**AVIS RELATIF À LA PROTECTION
CONTRE LES EVENTUELS EFFETS NOCIFS ET NUISANCES
PROVOQUÉS PAR LES RAYONNEMENTS NON IONISANTS
GÉNÉRÉS PAR DES ANTENNES ÉMETTRICES STATIONNAIRES**

Commune : PEPINSTER - Exploitant : PROXIMUS

Référence exploitant : 87COR_00

Rapport n° 3721 / 2023

Figure 1 : Vue en plan des lieux de séjour et des points de contrôle

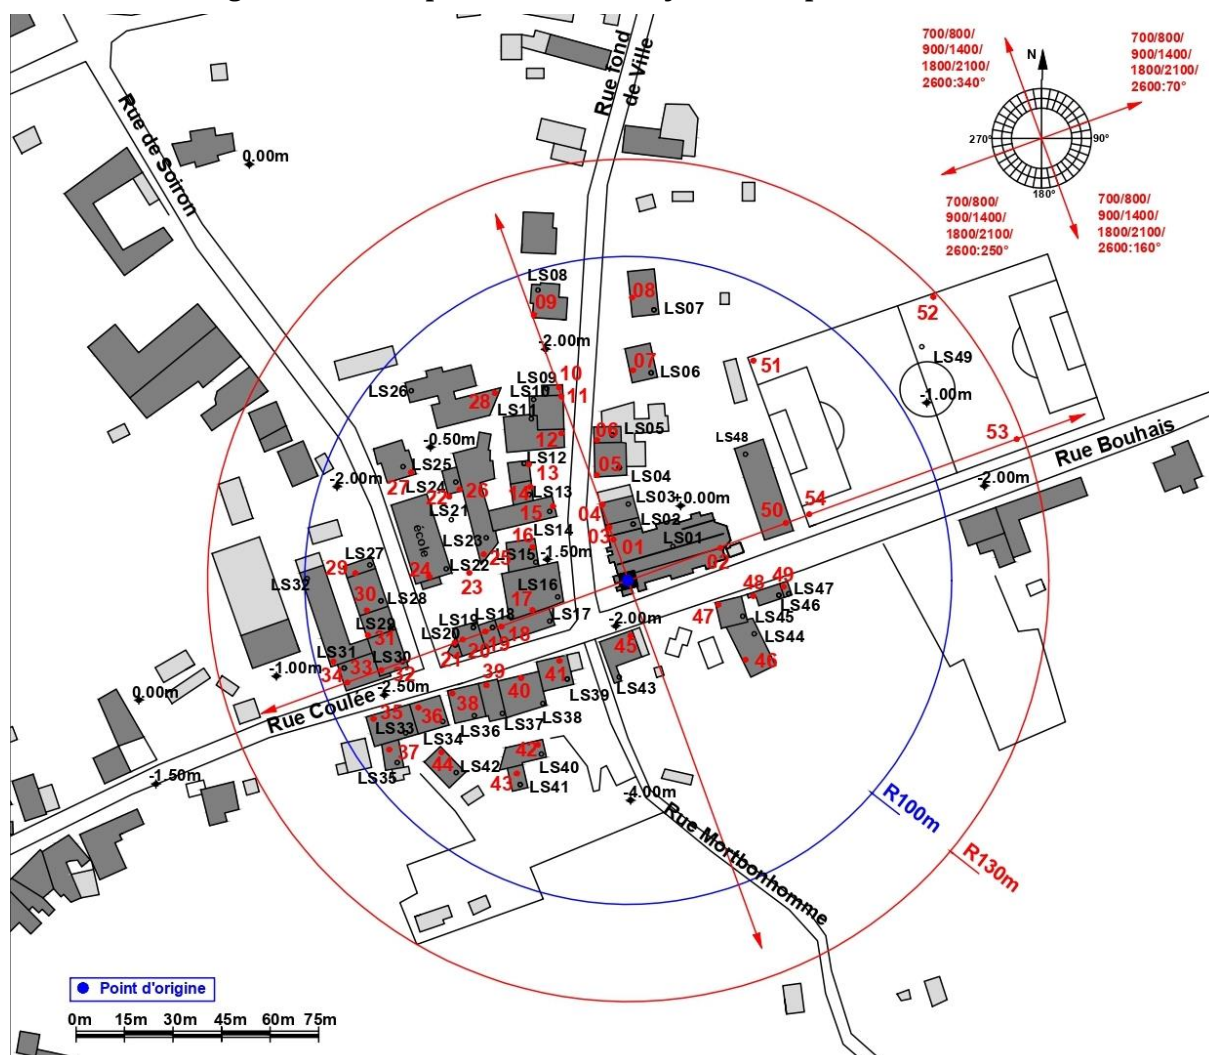
Les fréquences d'émission, la puissance rayonnée par chacune des antennes et leur gain permettent de déterminer le rayon de la zone à analyser. Tout dépassement de la limite par installation est exclu en dehors de cette zone. Le tableau 2 reprend les 35 LS² pour lesquels l'indice d'exposition est le plus élevé. Les différentes colonnes indiquent :

- le numéro du point de contrôle repris sur un des plans de la figure 1;
- le numéro du LS dans lequel se trouve le point de contrôle de la 1^{ère} colonne ;
- l'atténuation d'obstacle prise en compte pour le calcul de l'indice d'exposition dans le LS ;
- le résultat du calcul de l'indice d'exposition.

En ce qui concerne les antennes de l'installation mentionnées dans le tableau 1, la distance maximale à laquelle la limite pourrait être atteinte, à l'extérieur, est égale à 76,6 m. S'il n'y a pas de LS à une distance inférieure, les antennes respectent forcément la limite d'immission.

Dans le cas des LS situés à l'intérieur des bâtiments, une atténuation d'obstacle est prise en compte et il en résulte que la distance maximale à laquelle la limite pourrait être atteinte se réduit à 54,3 m.

Les résultats de l'évaluation décrite au paragraphe 4 indiquent que les antennes émettrices stationnaires de l'installation faisant l'objet du présent avis ne produisent pas, dans un lieu de séjour, un rayonnement électromagnétique maximum supérieur aux limites fixées à l'article 4 du décret.

Figure 2 : Vue en plan des installations d'antennes dans un rayon de 300 mètres autour de l'installation faisant l'objet de la demande d'avis

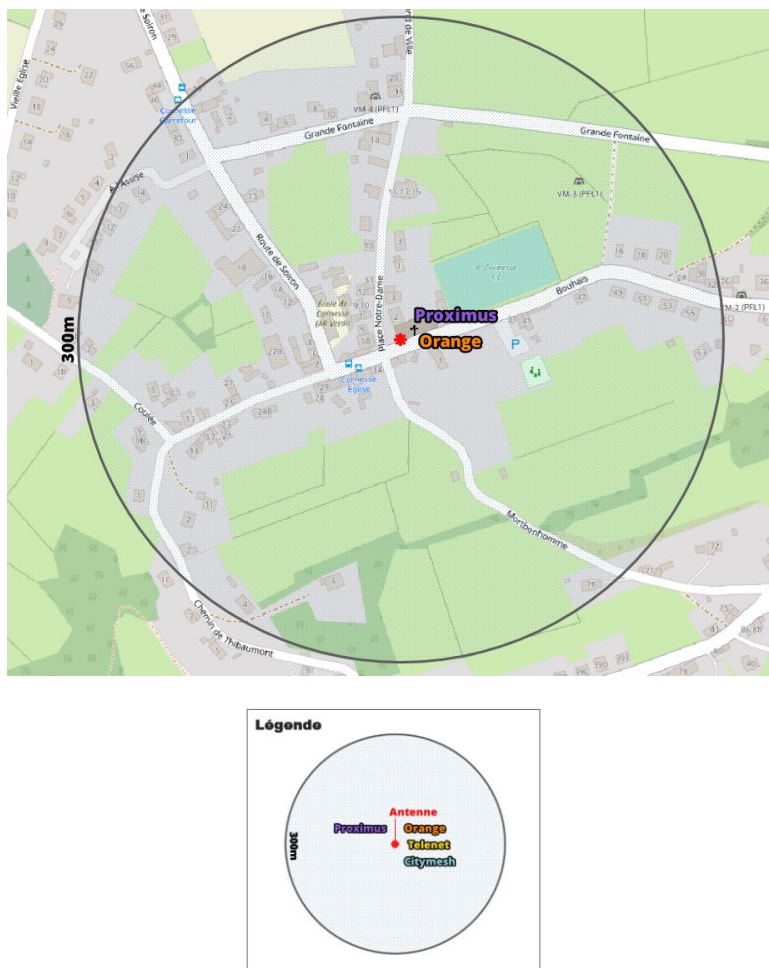
Le plan en projection verticale de la figure 2 indique la localisation des antennes actives éventuelles visées par le décret et situées dans un rayon de 300 mètres autour de l'installation référencée dans le paragraphe 2. Les données de localisation de ces antennes et les avis correspondant sont accessibles via le cadastre en ligne des antennes émettrices stationnaires⁶.

Compte tenu du nombre d'installations localisées dans la figure 2, il apparaît que l'intensité du rayonnement électromagnétique généré, dans les lieux de séjour situés à proximité de l'installation référencée dans le paragraphe 2, par l'ensemble des antennes émettrices stationnaires de l'ensemble des exploitants du même site d'antennes émettrices stationnaires respecte la limite fixée à l'article 4, § 2 du décret.
